PRIMERGY TX120 S2 使用上の注意

「PRIMERGY TX120 S2 ユーザーズガイド:B7FH-5871-01」への訂正・更新事項

5. 4.6 LANドライバの詳細設定[Intel PROSet] (関連ページ 164)

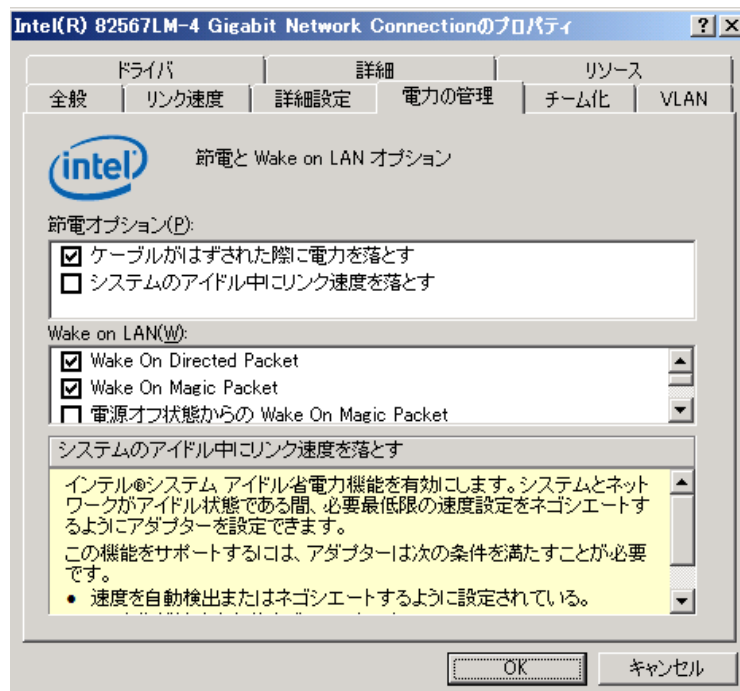
Windows Server 2008 を使用している場合、ネットワークアダプタの設定項目を以下のように設定してください。

デバイスマネージャ上の「Intel (R) 82567LM-4 Gigabit Network Connection」を右クリックしてプロパティを選択します。

プロパティの「電力の管理」タブにある以下のパラメタをオフ (チェック無し) にしてください。

□システムのアイドル中にリンク速度を落とす
